SERVICE INFO – INA 0097

Skifte i ruller på noen spennarmer for aggregatdriften

Modell:	Audi, Ford, Renault Trucks, Seat, Škoda, VW
Artikkel nr.:	531 0614 30 534 0138 30 534 0145 10 534 0150 10 534 0176 10

Figur 1: Detaljert visning over rullene i den tidligere utformingen (venstre) og den nye utformingen (høyre)

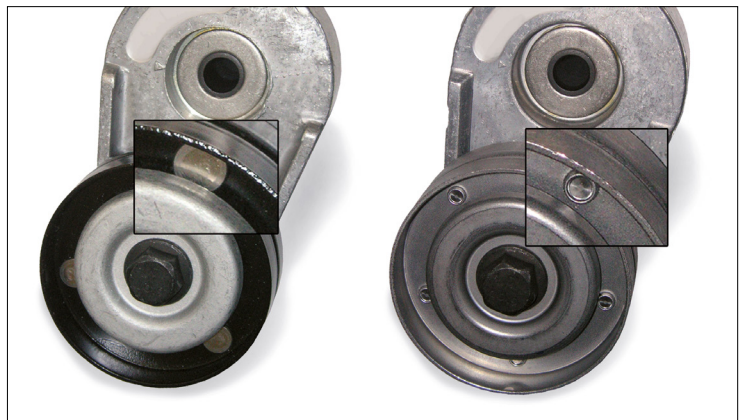
Med umiddelbar virkning tilbyr Schaeffler Automotive Aftermarket versjoner med modifiserte ruller til de oppførte spennarmene.

Som vist i bilde 1 er forskjellene belegget (tidligere sort, nå metallisk grå) og koblingen mellom de to halvdelene til ruller (tidligere naglet, nå klinket).

I overgangsfasen vil vi kanskje ha en blandet lagerbeholdning av begge utformingene. Begge versjonene oppfyller de tekniske kravene og kan brukes uten begrensninger på kjøretøyene som er spesifisert i katalogene.
